改善箇所説明図

基準不適合発生箇所

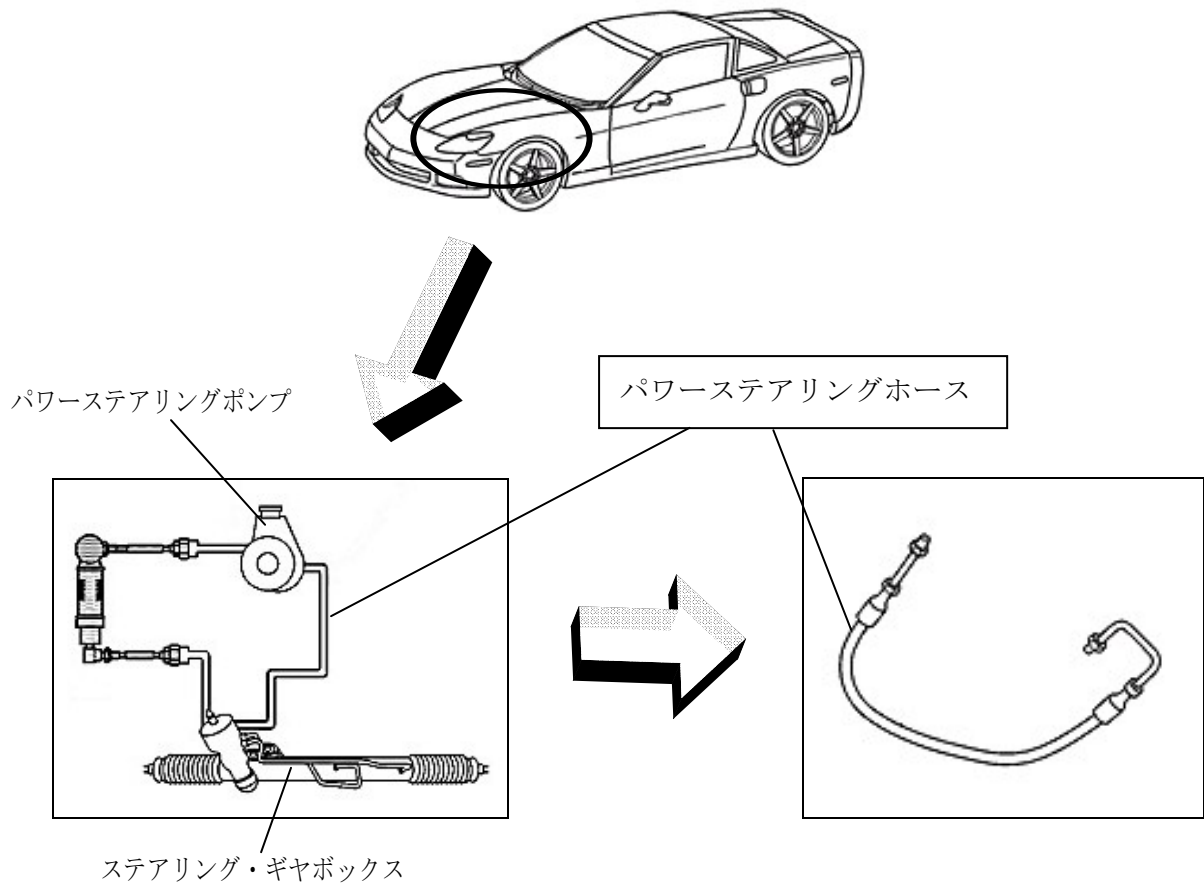
パワーステアリングホースの製造工程において、材料の配合が不適切なため、耐圧性能が劣るものがあり、据え切り等のハンドル操作を繰り返し行うなど、ホースに高圧がかかる操作を続けると、亀裂が生じることがある。そのため、そのまま使用を続けると、パワーステアリングオイルが漏れ、最悪の場合、漏れたオイルが排気管に滴下し、火災が生じるおそれがある。

全車両、パワーステアリングホースの製造日コードを点検し、対象となる期間に製造された当該ホースは良品に交換する。
